**Oggetto: D.Lgs. 152/2006 e s.m.i. Procedura di Verifica di Assoggettabilità a VIA.
Progetto: "Nuovo impianto frantoio inerti", Comune Oleggio Castello. Proponente: Arona
Scavi dei Fratelli Castelli S.r.l. - Trasmissione Contributo Tecnico-Scientifico.**

CONTRIBUTO TECNICO-SCIENTIFICO

Progetto: Nuovo impianto frantoio inerti

Proponente: Arona Scavi dei Fratelli Castelli S.r.l.

Figura 1: area di progetto e Rete Ecologica da PRG del Comune di Oleggio Castello

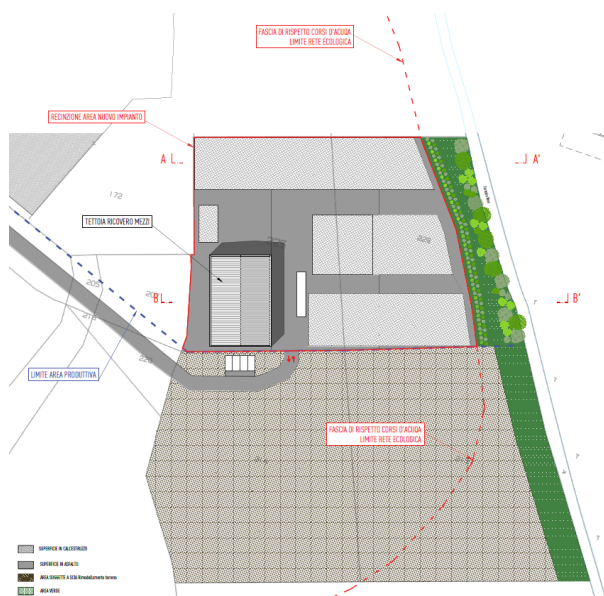
1. *Indicare nella tavola di progetto il limite della Rete ecologica individuata dal PRGC.*

Nella Tav.2 “Planimetria e sezioni” febbraio 2024 viene rappresentato il limite della rete ecologica in relazione all’area di progetto (Figura 1).

Figura 2: gestione rifiuti presso l'area di impianto, estratto da Tav. 2 “Planimetria e sezioni”.

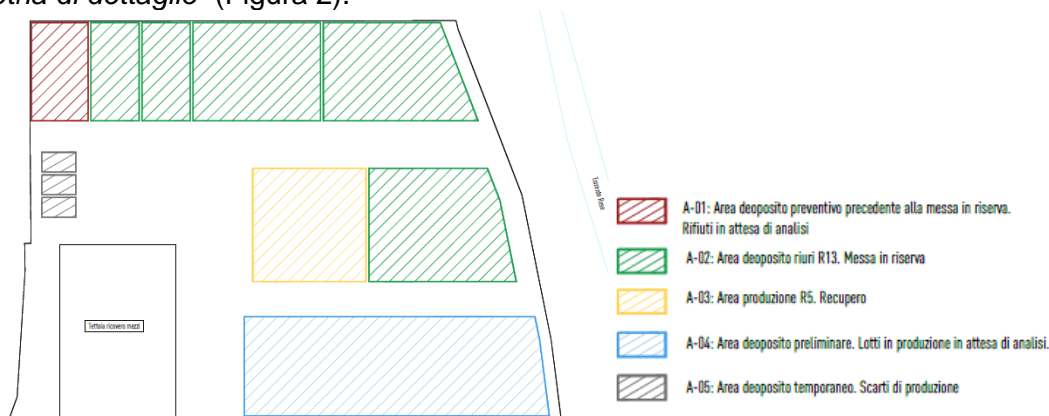
11. Premesso che l'aumento della superficie di lavoro può consentire un aumento delle quantità di rifiuti in entrata, si chiede di specificare le modalità gestionali che consentano la separazione inequivocabile dei vari lotti.

Circa le modalità gestionali che consentono la separazione dei vari lotti di rifiuti in ingresso, il proponente fornisce la seguente descrizione:

Le aree A-01, A-02, A-04 e A-05 saranno a loro volta frazionate in settori, distinti da new jersey o similari, al fine di suddividere ogni categoria di rifiuto e ogni genere di prodotto finito EoW.

Le indicazioni sono riportate sugli elaborati grafici allegati Tav. 2 “Planimetria e sezioni” e Tav. 2 a “Planimetria di dettaglio” (Figura 2).
